FAG INFORMACIÓN DE SERVICIO

Cambio del módulo de rodamiento de rueda

Se requieren componentes adicionales

Fabricante: Alexander Dennis

Fig. 1: En ejes con la identificación S63U, además del módulo de rodamiento de rueda, también deben sustituirse el disco de freno, el alojamiento de rueda, los pernos de rueda y los tornillos de fijación.

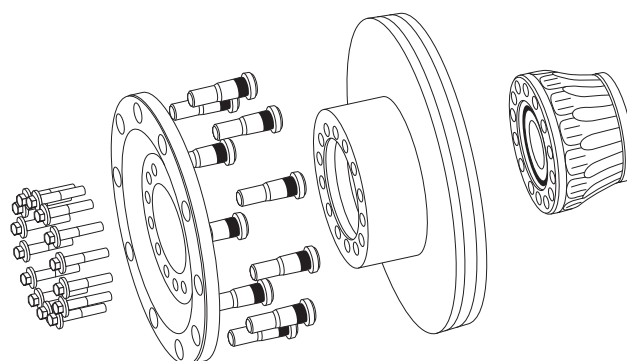
El fabricante de autobuses Alexander Dennis, ha cambiado los ejes DANA mencionados anteriormente (S63U, S75U, T75U) del proveedor de rodamientos de rueda **Timken** a **FAG**.

Si en el marco de una reparación hay montado aún un rodamiento de rueda de Timken, se deben sustituir en los ejes con la identificación S63U, S75U y T75U determinados componentes adicionales.

Identificación de eje	Componentes necesarios	Nº de artículo Alexander Dennis	Cantidad
S63U	Alojamiento de rueda	658468-3	1 x
	Pernos de rueda	650723-2	10 x
	Disco de freno	658468-4	1 x
	Tornillos de fijación	658468-5	14 x
S75U	Alojamiento de rueda	661391-2	1 x
	Tornillos de fijación	661391-3	14 x
T75U	Alojamiento de rueda	661391-2	1 x
	Tornillos de fijación	661391-3	14 x
NDS 80	ninguno	-	-

Par de apriete del tornillo de fijación: 236-260 Nm (174 - 192 lbf ft)
